Projet éolien de Chambaran, communes de Saint-Clair-sur-Galaure et de Montfalcon (38)

**Livre 8.3 :
Avis du Conseil National de la Protection de la
Nature et mémoire en réponse**

AVIS DU CONSEIL NATIONAL DE LA PROTECTION DE LA NATURE
art. L411-1 et L411-2 du livre IV du code de l'environnement
Commission Espèces et communautés biologiques
Séance du 21 mai 2024

Dénomination du projet : Parc éolien Chambaran : Saint-Clair-sur-Galaure et Montfalcon (38), EDF

Figure 1 : Positionnement de la variante 3 vis à vis de la zone réglementée du Camp militaire de Chambaran

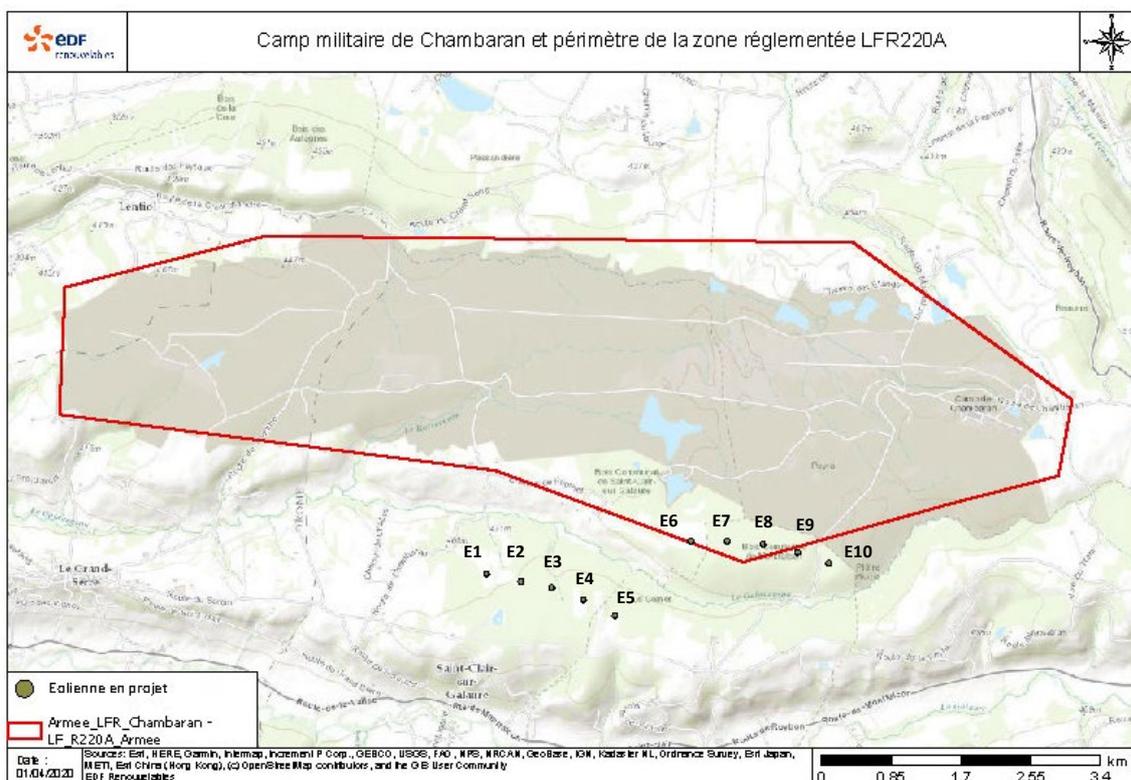
« Enfin, quatre variantes d'implantation des éoliennes ont été étudiées au cours du temps au sein de la zone retenue, mais celles-ci sont très semblables, si ce n'est que le projet passe de 12 à 10 éoliennes entre 2016 et 2017. La description des impacts des variantes 3 (2019) et 4 (2020) montre peu de différences ; et que c'est en raison des contraintes aéronautiques, et non de la biodiversité, que la localisation des éoliennes a évolué. »

Ainsi, la variante 3 a dû évoluer en raison de la présence d'une zone réglementée inféodée au camp militaire de Chambaran (la LF R-220 A), l'armée refusant l'implantation d'éoliennes dans cette zone réglementée. Cela concernait les éoliennes E7 et E8 de la variante 3.

En effet, EDF Renouvelables a retravaillé l'implantation de toute la ligne nord dans la même démarche itérative d'évitement et de réduction des impacts :

- Sur le volet paysage : conservation d'une implantation en courbe, ce qui nécessitait un décalage de la E9 ;
- Sur le volet biodiversité : engagements d'inventaires complémentaires plus précis sur la flore protégée, les zones humides et des arbres à gîte pour éviter les habitats naturels et habitats d'espèces à enjeu fort dans le cadre du décalage des éoliennes E7, E8 et E9.

In fine, ce travail itératif entre la variante 3 et la variante 4, a permis d'aboutir aux améliorations suivantes sur le plan de la biodiversité :

- Eloignement supplémentaire de la zone Natura 2000 ;
- Implantation dans des parcelles moins pourvues en arbres à gîtes
- Meilleur évitement des zones humides (l'éolienne E9 qui se situait en zone humide dans la variante 3, sort de la zone humide avec la variante 4).

Figure X : Résultats intermédiaires du Life EUOKITE présenté en conférence le 5 octobre 2023

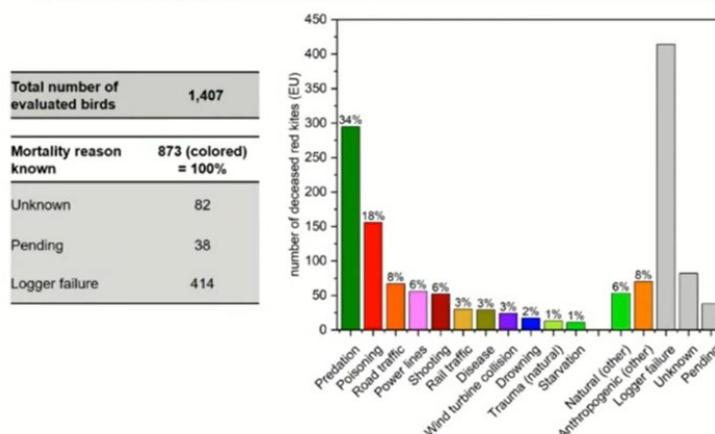
- les mortalités sont comparées à l'échelle de « groupes d'espèces », ce qui à titre d'illustration, revient à mettre au même niveau la mortalité d'espèces rares et menacées d'extinction comme celles des Vautour moine avec celle d'espèces très communes comme les pigeons. Pour que cette comparaison ait du sens sur le plan écologique et soit scientifiquement robuste, il faudrait analyser les mortalités engendrées par ces différentes activités anthropiques sur chaque espèce séparément (ex. combien de Milan royal sont tués chaque année par les autoroutes, lignes haute-tension, bâtiments, etc.) ;

Toutefois, la comparaison indicative entre les différentes causes de mortalité d'origine anthropique des oiseaux présentée en page 291 de la DEP vise simplement à rappeler que les éoliennes contribuent à un niveau réduit aux mortalités d'oiseaux d'origine anthropique (Erichson et al.). Bien que les données utilisées dans la DEP soient anciennes et de sources variées comme cela est précisé, une étude scientifique à l'échelle européenne (Life EUOKITE) qui compare l'ensemble des causes anthropiques de mortalité du Milan royal vient confirmer cette conclusion lors de ses publications intermédiaires.

En effet, cette étude menée de manière robuste sur une seule espèce conclut à ce stade que les deux principales causes de mortalités sont la prédation et l'empoisonnement, il vient ensuite le trafic routier, les lignes électriques ou encore les tirs. Les collisions avec les éoliennes ne concernent que 3% des cas de mortalités relevés, alors que cette espèce présente une sensibilité élevée au risque de collision.
